**Allegato 3**  
**schede tecniche**

## 1 Scheda Tecnica 1 - Realizzazione/adequamento/prolungamento di piste ciclabili e/o marciapiedi

Figura 1 - Via Triumvirato: Stralcio Tavola 1 riportata in Allegato 2

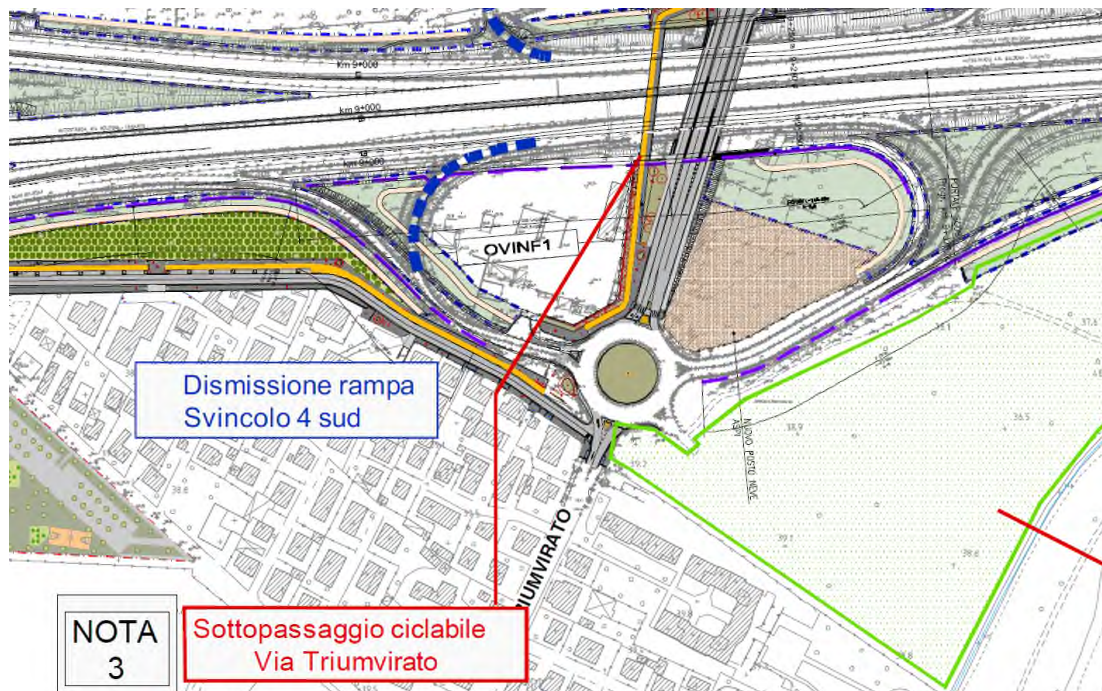
<p><b>Rif. Dec VIA 133/2018</b></p>	<p><b>Stralcio testo prescrizioni</b></p>
<p>Prescrizione A11.2</p>	<p>In considerazione della strategicità del collegamento ciclabile che insiste su tale opera, il proponente dovrà realizzare, nell'ambito dei</p>

lavori di potenziamento, il sottopasso ciclo pedonale su via Triumvirato.

In Via Triumvirato, per garantire la continuità del corridoio ciclabile Eurovelo 7, è richiesta la realizzazione di un sottopassaggio ciclabile laterale alla spalla del ponte, autonomo rispetto al percorso stradale (cfr. Figura seguente). Si rende quindi necessaria la realizzazione di un'opera ex novo e non si tratta di un semplice adeguamento. Si fa però presente che tale impatto risulta già previsto e valutato in sede di VIA, dal momento che la richiesta riprende letteralmente una prescrizione contenuta nel DEC/VIA: *"In considerazione della strategicità del collegamento ciclabile che insiste su tale opera, il proponente dovrà realizzare, nell'ambito dei lavori di potenziamento, il sottopasso ciclo pedonale su via Triumvirato"*.

Figura 2 - Via Rivani: Stralcio Tavola 7 riportata in Allegato 2

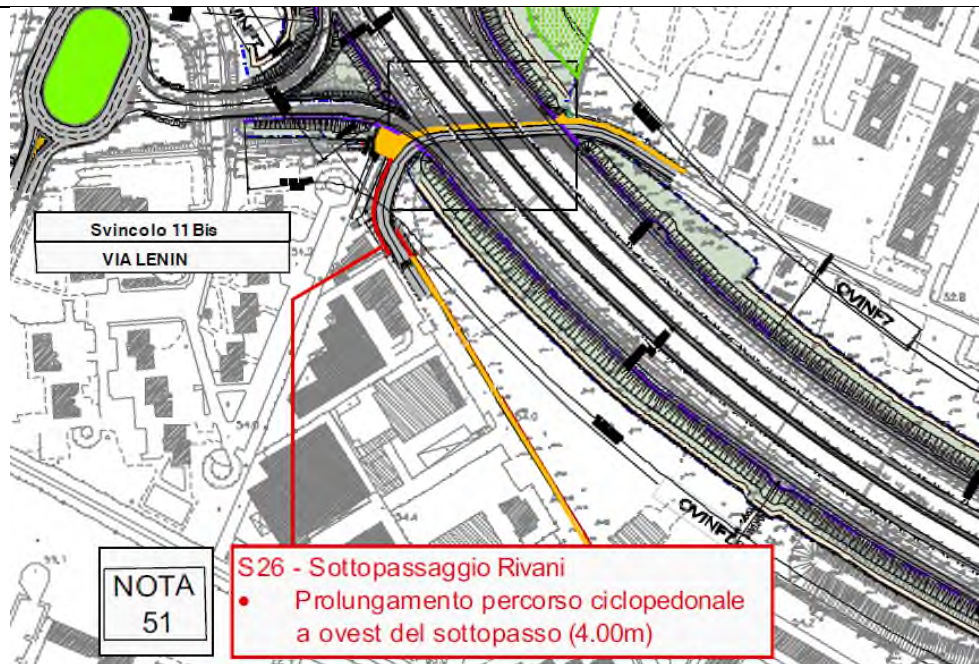
<p>Relativamente agli interventi previsti su via Rivani, si prescrive di dare continuità al percorso ciclo pedonale nel tratto a ovest del sottopasso, affiancando all'attraversamento pedonale previsto un attraversamento ciclabile ed allargando il tratto di marciapiede a nord di esso.</p> <p><u>Osservazione n.52:</u> Per quanto riguarda la proposta progettuale della ciclabile lungo Via Due Madonne, si chiede di non realizzare il tratto a fianco della rotonda Gozzetti in prossimità dei civici 53 e 55, riservando tale spazio alla sosta degli autoveicoli come nello stato attuale.</p> <p><u>Osservazione n.53:</u> In relazione al percorso ciclopedonale di via degli Stradelli Guelfi si prescrive una larghezza netta minima 3,00 m e la realizzazione fino al marciapiede esistente in prossimità del sottopasso a via Giovanni Bentivoglio al fine di non compromettere la sua effettiva funzionalità.</p>

In Via Rivani, per dare continuità al percorso ciclo pedonale nel tratto a ovest del sottopasso occorre allargare il tratto di marciapiede a nord di esso, sacrificando un filare di alberi presenti lungo l'attuale marciapiede (cfr. Figure seguenti).

Figura 4 - Percorso ciclopedonale PC1: Stralcio Tavola 8 riportata in Allegato 2

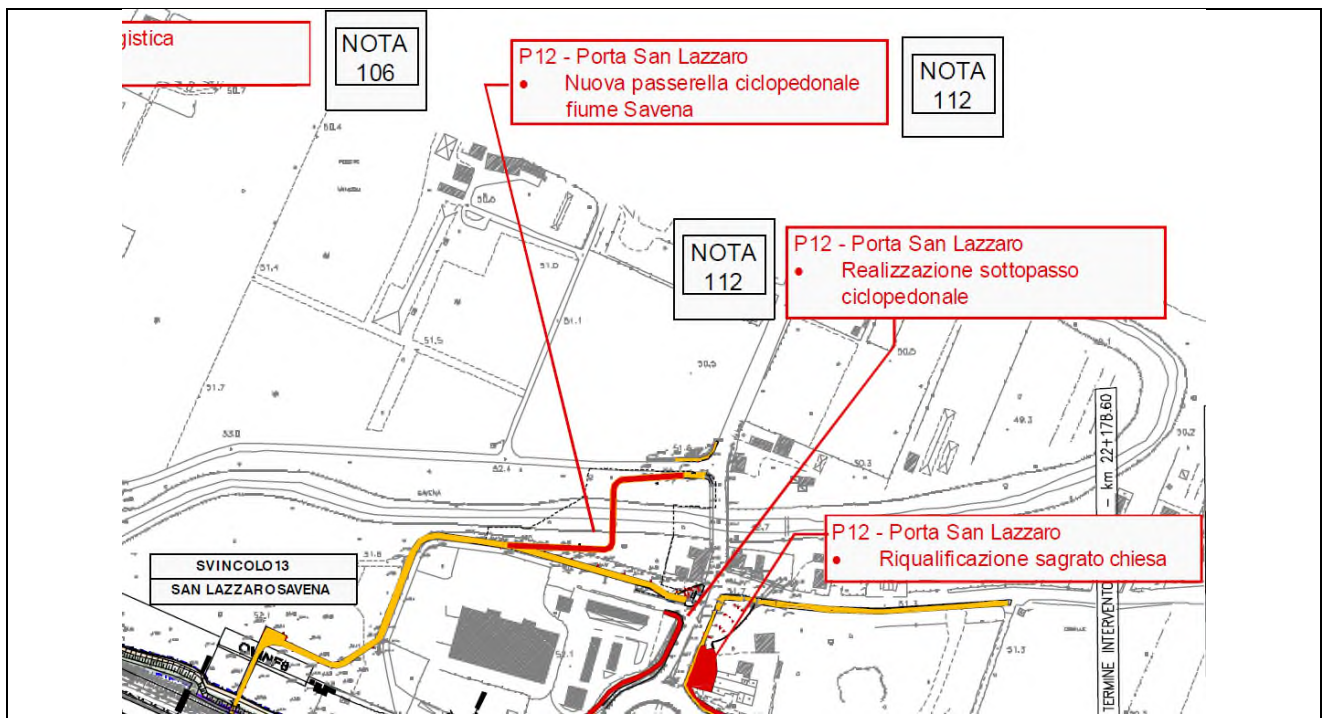
<p>Comune di San Lazzaro Relazione istruttoria allegata alla DGC n.89 del 12/06/2020</p>	<p><u>Osservazione n.112:</u> PC1 - PERCORSO CICLABILE NORD - SUD LUNGO VIA CASELLE Al fine di perseguire gli obiettivi del PUMS si richiede di realizzare in via prioritaria, quale collegamento nord-sud, il percorso ciclabile di progetto lungo via Caselle. ...In tal modo, sul lato opposto della strada si può quindi realizzare un marciapiede di larghezza non inferiore a 1,50 m. Il nuovo tracciato, di cui si chiede la realizzazione, deve inoltre risolvere il problema della pericolosità degli attraversamenti pedonali situati sulle rampe in ingresso/uscita dalla tangenziale in corrispondenza dei bracci di immissione alle rotonde situate a nord e sud del corpo autostradale/tangenziale, mediante la realizzazione di due sottopassi. ...Il percorso ciclo-pedonale proseguirebbe quindi lungo la corona circolare della rotonda e lungo la via Caselle, mediante ampliamento del percorso pedonale esistente, fino a raggiungere l'attraversamento ciclo-pedonale esistente e realizzare la continuità con la pista ciclabile prevista da progetto lungo la via Zucchi. ...Non essendo quindi possibile il proseguimento del percorso ciclopedonale lungo il ponte sul Savena, al fine di realizzare la continuità del percorso PC1, si auspica la realizzazione di un ponte ciclabile e pedonale di collegamento con la via degli Stradelli Guelfi nel comune di Bologna.</p> <p><u>Osservazione n.113:</u> PC2 - PERCORSO CICLO-TURISTICO Si richiede inoltre di realizzare anche il percorso di progetto che collega l'area a sud del sistema autostradale (stazione SFM) con l'area a nord dello stesso (via Caselle in prossimità del ponte sul torrente Savena).</p>

Per dare continuità al percorso ciclopedonale PC1 Nord-Sud lungo via Caselle viene chiesta la realizzazione di un ponte ciclabile e pedonale di collegamento tra via Caselle e via degli Stradelli Guelfi. La realizzazione di tale passerella interferisce con un'area a bosco presente lungo il fiume Savena (cfr. Figure seguenti), che potrà essere almeno parzialmente ripristinata a fine lavori.

Figura 8 Mitigazione paesaggistica fascia fluviale Fiume Reno – Stralcio Tavola 1 riportata in Allegato 2

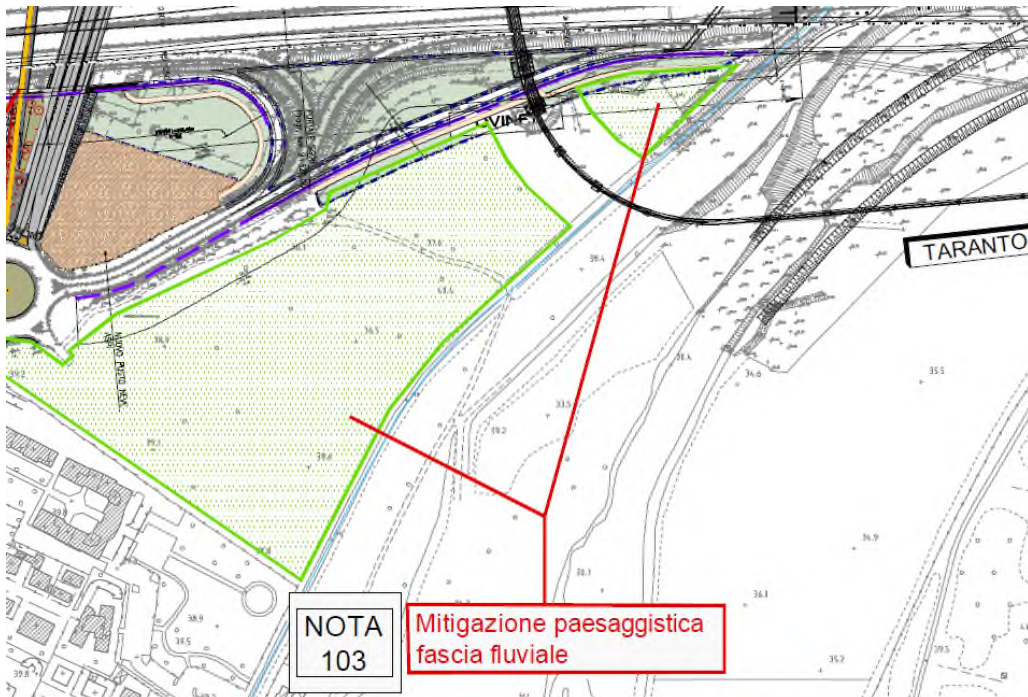
<b>Codice di riferimento tipologia ottimizzazione</b>		3.1.1.1 4
<b>Titolo ottimizzazione</b>	MITIGAZIONE PAESAGGISTICA FASCE FLUVIALI	
<b>Soggetti richiedenti</b>	<b>Stralcio testo prescrizioni</b>	
Comune di Bologna Nota Tecnica del 08/06/2020	<p><u>Osservazione n.103:</u> Ambito fluviale Reno Per quanto attiene l'area fluviale Reno, si ritiene che l'intervento proposto non possa essere valutato positivamente in quanto prevede una risagomatura con materiali che nulla hanno a che vedere con il territorio (radicale trasformazione dell'ambito paesaggistico storicizzato, massicciata a blocchi squadrati) risultante in un'ulteriore antropizzazione con tentativi progettuali di mimetismo mal riusciti: qualora il consolidamento delle rive fosse imprescindibile, si ritengono consigliabili soluzioni coerenti con la tipologia di ciottolo/masso proprio dell'alveo fluviale integrate ad una vegetazione il più estesa possibile. A difetto, la vegetazione spondale dovrà essere rafforzata, integrata, arricchita e mantenuta, assicurando la sua resilienza all'intervento e fondando le basi per la sua crescita spontanea.</p>

In recepimento delle istanze di mitigazione paesaggistica delle fasce fluviali dei corsi d'acqua interessati dall'intervento, sono stati previsti alcuni interventi di mitigazione, approfittando soprattutto della necessità di ripristino delle aree che saranno utilizzate temporaneamente a supporto della realizzazione dei lavori. Sono state pertanto individuate delle aree in corrispondenza dei 4 corsi d'acqua principali interessati dall'intervento (cfr. Figure seguenti), in cui realizzare interventi di mitigazione paesaggistica delle fasce fluviali:

Figura 10 Mitigazione paesaggistica fascia fluviale Canale Navile – Stralcio Tavola 3 riportata in Allegato 2

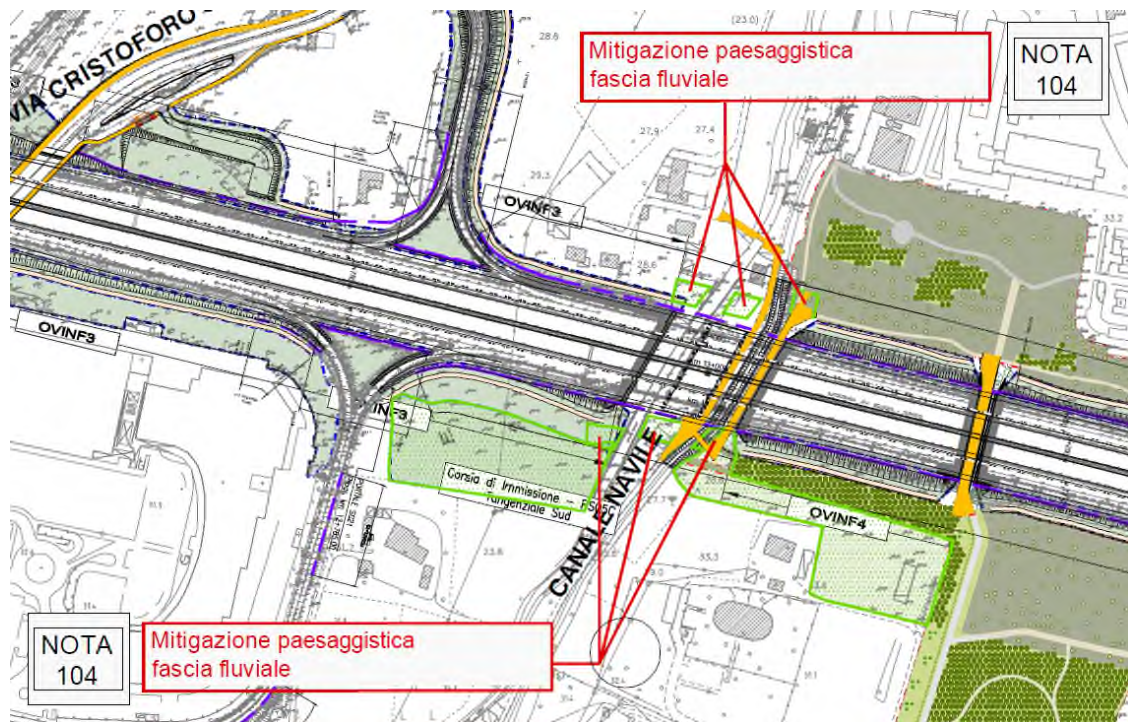
<p><u>Osservazione n.104:</u> Ambito fluviale Navile/Battiferro Per quanto attiene l'area fluviale Navile/Battiferro, si ritiene che l'intervento proposto sia da ritenersi incongruo in quanto, trattandosi di canali a regime d'acqua controllato, le sponde possono essere mantenute con la vegetazione semi-spontanea che li contraddistingue dall'ex Porto di città fino ai canali di Pianura. Si ritiene che il tratto di canali interessati sia occasione per una valorizzazione del percorso carraio storico che li fiancheggia, anticamente atto alla risalita dei cavalli che trascinarono le barche dal mare fino al Porto di città.</p>	
	<p><u>Osservazione n.105:</u> Ambito fluviale Savena Abbandonato In ragione della minore antropizzazione dell'area, valgono in toto le precedenti considerazioni in merito all'arricchimento della vegetazione spondale e limitrofa. Non si notano miglioramenti significativi in tal senso. Si auspica il trattamento a verde tramite vere aree boscate massive.</p>

Figura 11 Mitigazione paesaggistica fascia fluviale Savena abbandonato – Stralcio Tavola 5 riportata in Allegato 2

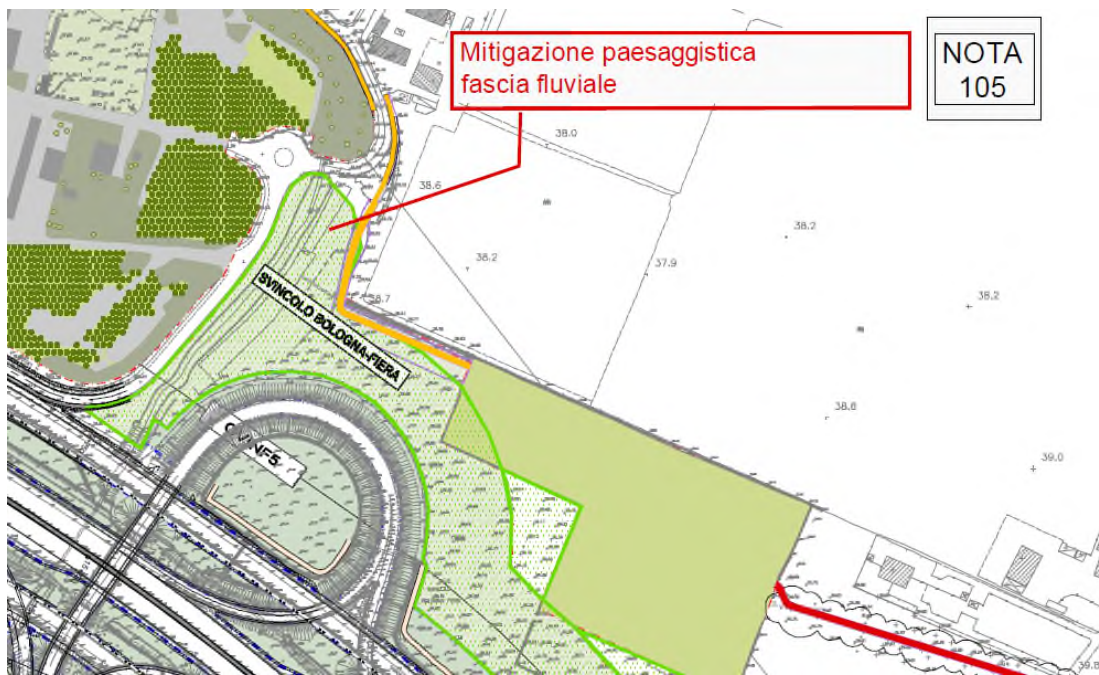
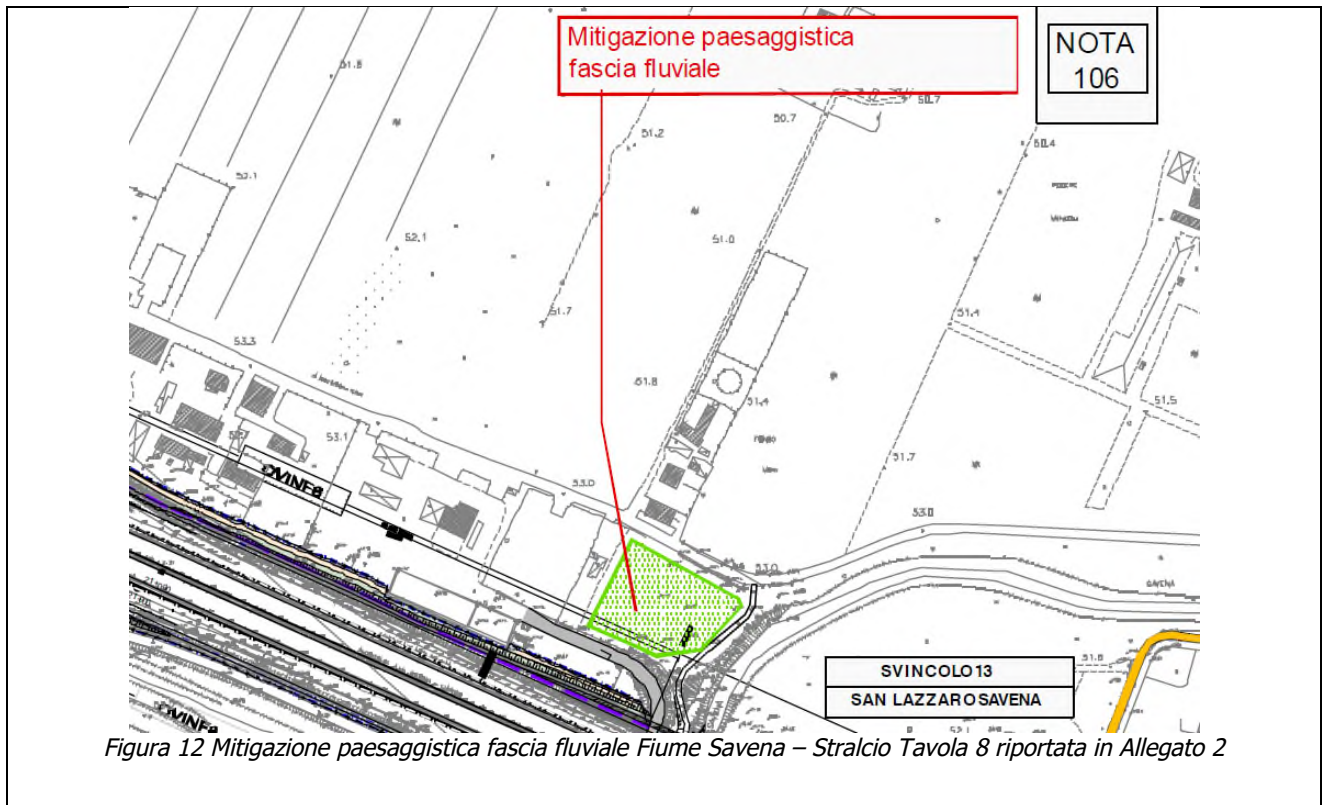
<p><u>Osservazione n.106:</u> Ambito fluviale Savena Valgono in toto le precedenti considerazioni sui trattamenti spondali, sui materiali utilizzati (nel caso specifico anche per i parapetti) e sull'arricchimento della vegetazione. Si auspica il trattamento a verde tramite vere aree boscate massive.</p>	
<b>Rif. Dec VIA 133/2018</b>	<b>Stralcio testo prescrizioni</b>

Figura 14 Cantiere area Fiera – Modifica progettuale

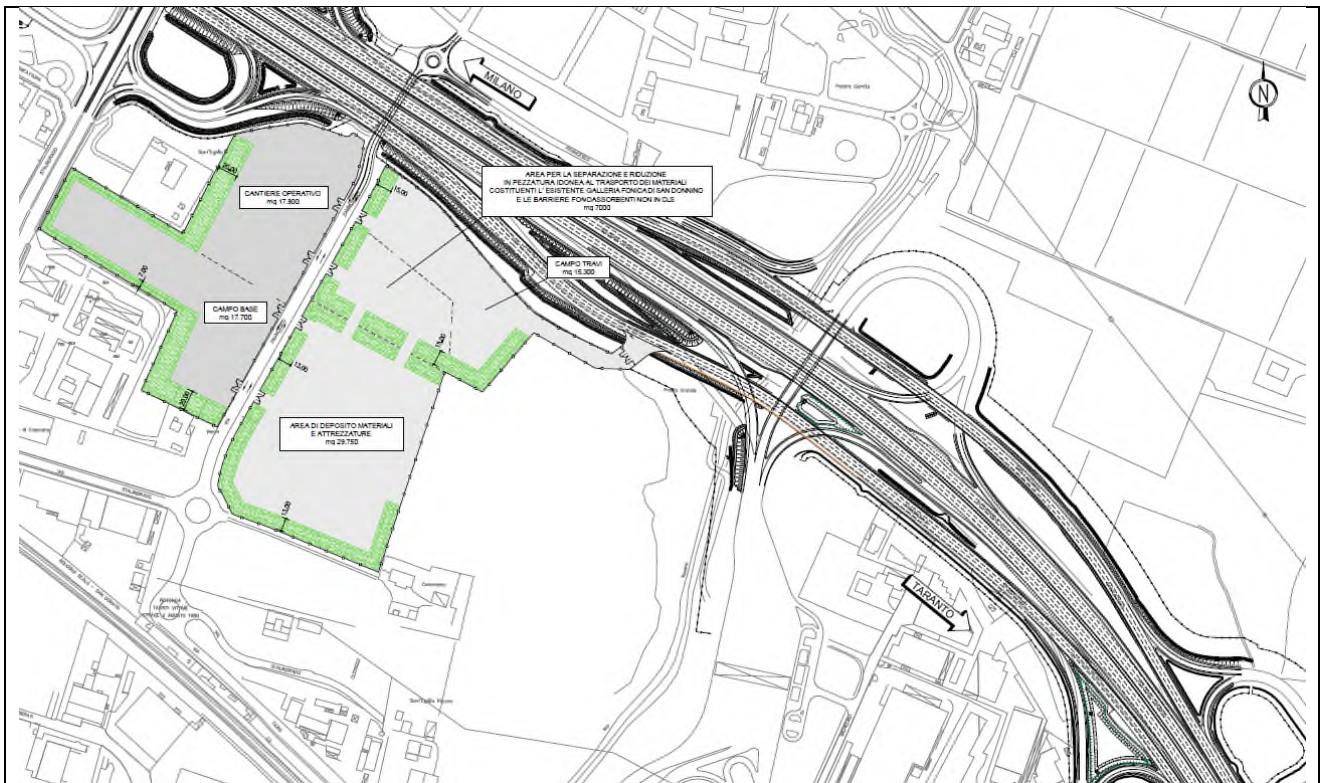
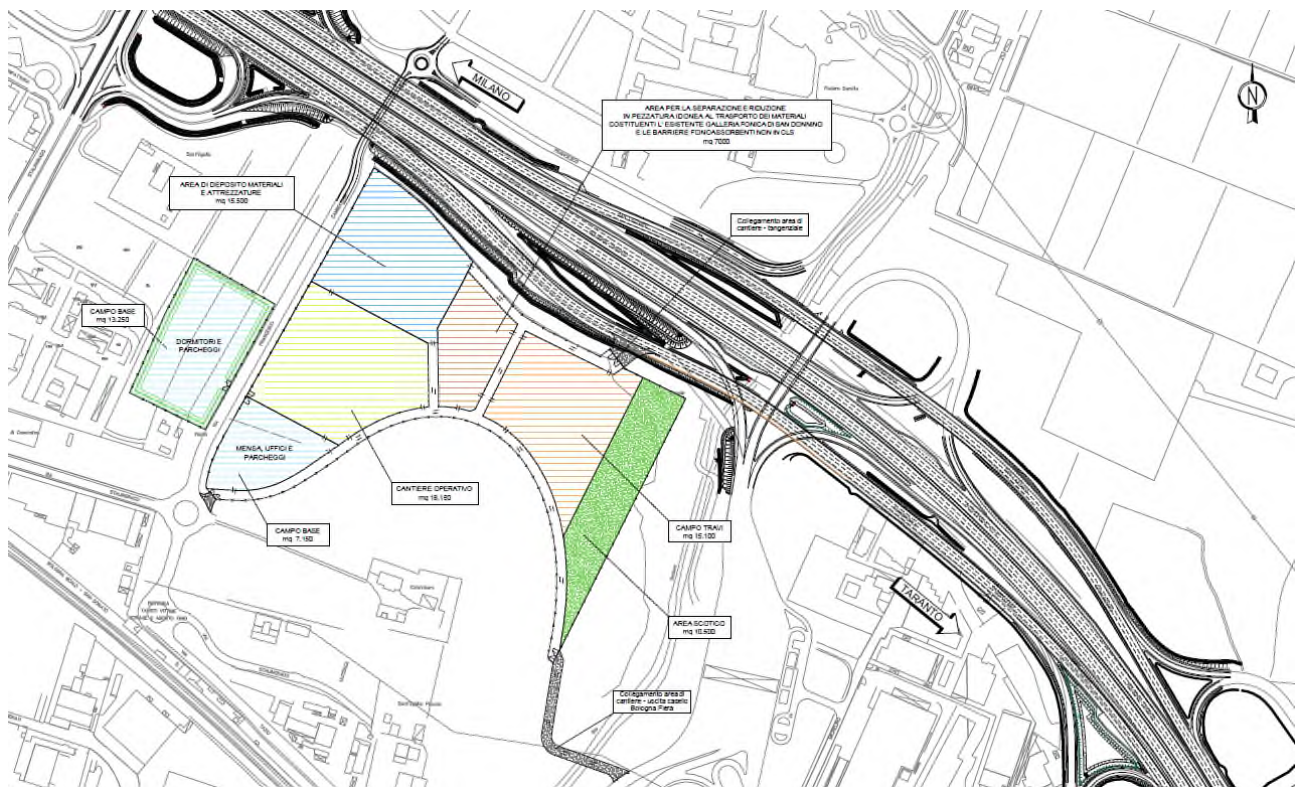
<b>Codice di riferimento tipologia ottimizzazione</b>		4.1.1.1 3
<b>Titolo ottimizzazione</b>	MODIFICA AREA CANTIERE PRINCIPALE IN ZONA FIERA	
<b>Soggetti richiedenti</b>	<b>Stralcio testo prescrizioni</b>	
Comune di Bologna Nota Tecnica del 08/06/2020	<u>Osservazione n.95:</u> ...Si segnala che le due principali aree di cantiere a est e a ovest di via Zambecari insistono sui terreni interessati dal masterplan per lo sviluppo del quartiere fieristico di Bologna allegato al protocollo d'intesa del 9 gennaio 2020, sottoscritto dal Comune con la Città metropolitana di Bologna e Bologna Fiere Spa.	
Bologna Fiere Lettera osservazioni del 06/03/2020	<u>Osservazione n.142:</u> L'area principale di cantiere prevista per i lavori in oggetto è compresa tra autostrada e fiera e coincide in gran parte con l'area già destinata allo sviluppo fieristico, come da Protocollo d'Intesa PG n.8488/2020 del 09/01/2020 sottoscritto da Bologna Fiere S.p.A., Comune di Bologna e Città metropolitana di Bologna... Considerata la tempistica dei lavori programmati, tale ipotesi risulta incompatibile con i piani di riqualificazione della Fiera stessa, che prevede la realizzazione delle prime opere entro il 2022; la realizzazione di un cantiere in tale zona infatti, rende impossibile l'avvio del cantiere "revamping fiera".

<b>Rif. Dec VIA 133/2018</b>	<b>Stralcio testo prescrizioni</b>	
-	-	
<b>Descrizione ottimizzazione progettuale introdotta</b>		
<p>In recepimento dell'istanza dell'Ente Bologna Fiere, che ha segnalato una sovrapposizione tra l'area principale di cantiere prevista per i lavori e l'area già destinata allo sviluppo fieristico, è stata studiata una modifica dell'area di cantiere CB01 sud.</p> <p>Le successive figure riportano il layout del cantiere rispettivamente del progetto approvato e della modifica introdotta in recepimento dell'osservazione ricevuta.</p>

La superficie complessivamente occupata dal cantiere rimane sostanzialmente invariata (si riduce di circa 1.000 mq).
